Skólagerði 47

Kynning á byggingarleyfi

Umsögn skipulagsdeildar

DBV/DAGS.15.10.2024
One:2406336

Samþykktir aðaluppdrættir

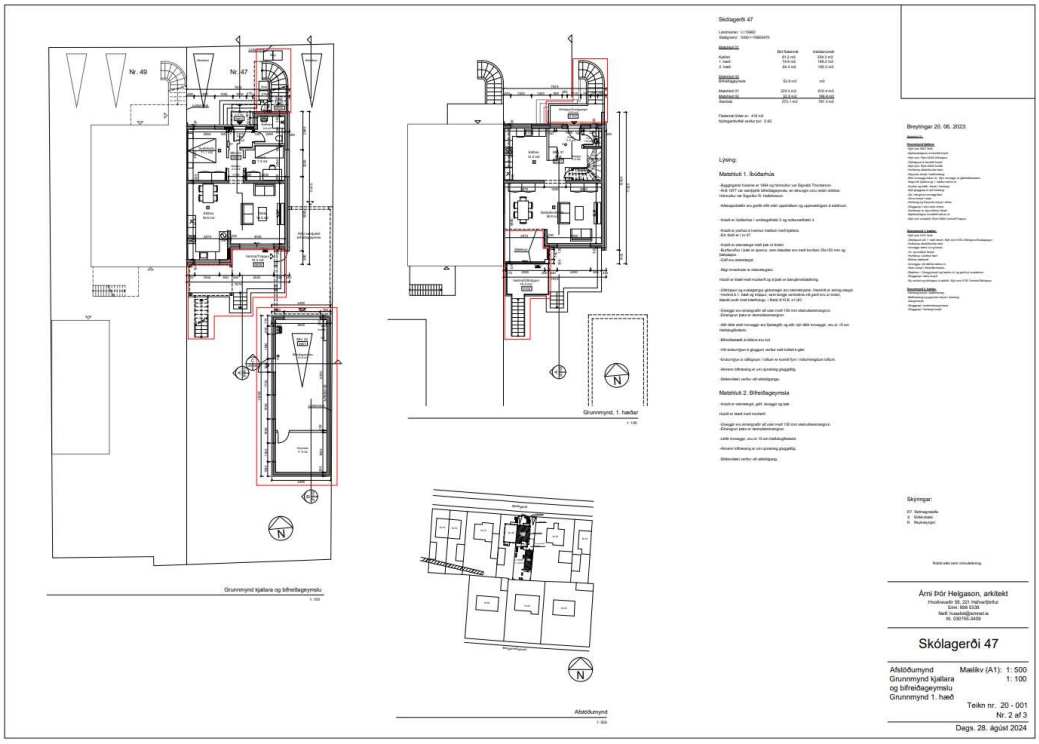
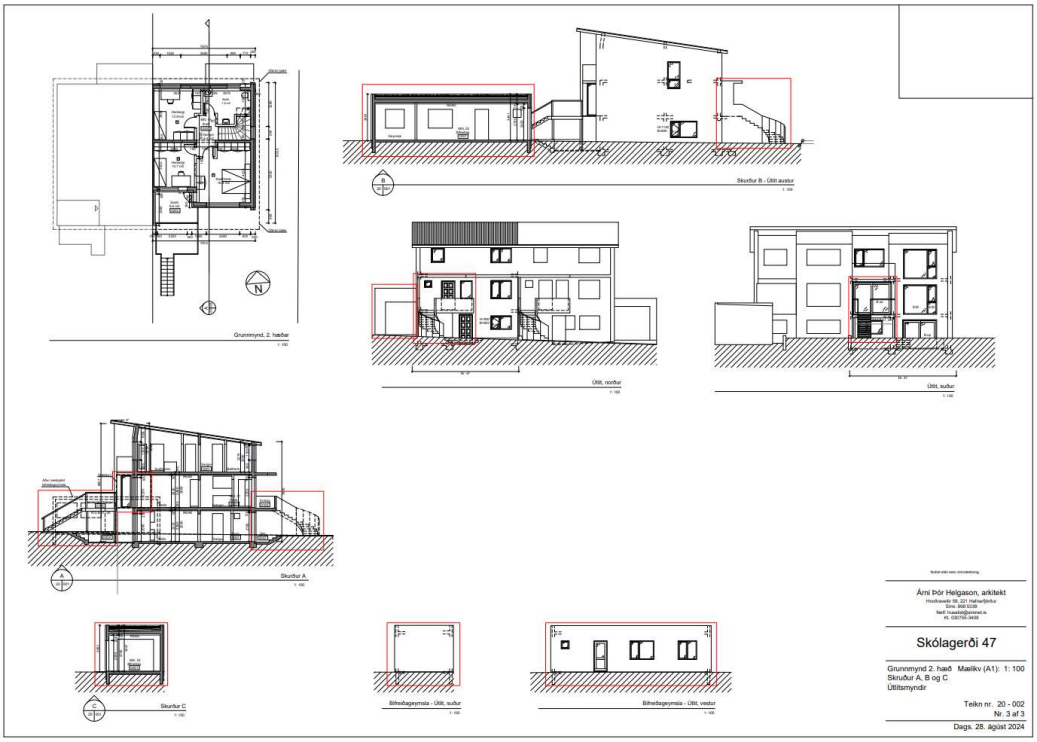
Við viljum að þið athugið að þar sem er teiknaður gluggi nálægt útihurð á 2. hæð, að það sé örugglega gluggi en ekki önnur hurð. Einnig þyrfti að koma skýrt fram hversu margar íbúðir koma til með að vera staðsettar að Skólagerði 47, þar sem við áttum okkur ekki alveg á teikningum. Með fjölgun á íbúðum munu fylgja fleiri bílar. Þessi athugasemd tengist fjölda bíla sem ekki er gert ráð fyrir hvað varðar bílastæði.

Við viljum að þið athugið að þar sem er teiknaður gluggi nálægt útihurð á 2. hæð, að það sé örugglega gluggi en ekki önnur hurð.

Samkvæmt fasteignaskrá er ein íbúð á lóðinni og ekki er sótt um að fjölga íbúðum. Það er hlutverk byggingarfulltrúa að sjá til þess að notkun fasteignar sé í samræmi við gildandi aðaluppdrætti berist kvartanir um slíkt. Athugasemdir sem varða annað en skipulag húsnæðisins hafa verið sendar á umhverfisfulltrúa og byggingafulltrúa Kópavogsbæjar.
